Revision to a Request for a Standing Offer

| Title - Sujet Office Furniture-Meubles - Carling | | |
| Solicitation No. - N° de l'invitation EP837-161021/A | | Date 2015-11-18 |
| Client Reference No. - N° de référence du client 20161021 | | Amendment No. - N° modif. 005 |

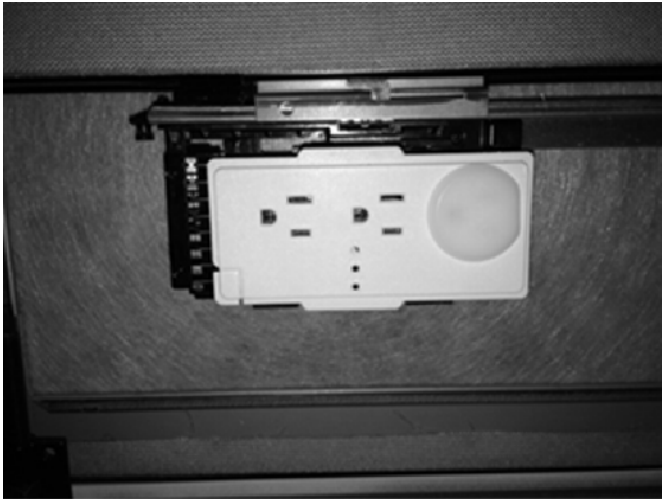
Q29. Annex A 8.2.2.3 Will the following receptacle be acceptable?

Note: the outlet disabler shown in the photo is non-removable.

Both the proposed solutions are based on standard UL, CUL approved manufactured products. The USB solution is feed internally from the receptacle and is only 5 volt DC at 2 Amp shared. The other proposed solution is exactly the equivalent of a duplex outlet offering only 6 plug in points per station (3 duplex) as per the specification with no additional loading. This option fully meets spec.

- A29. **No, this proposed option is not to be found acceptable by PWGSC and The Department of National Defense. The solution is not a commonly used product which will have future impact on maintenance and replacement of the receptacles.**
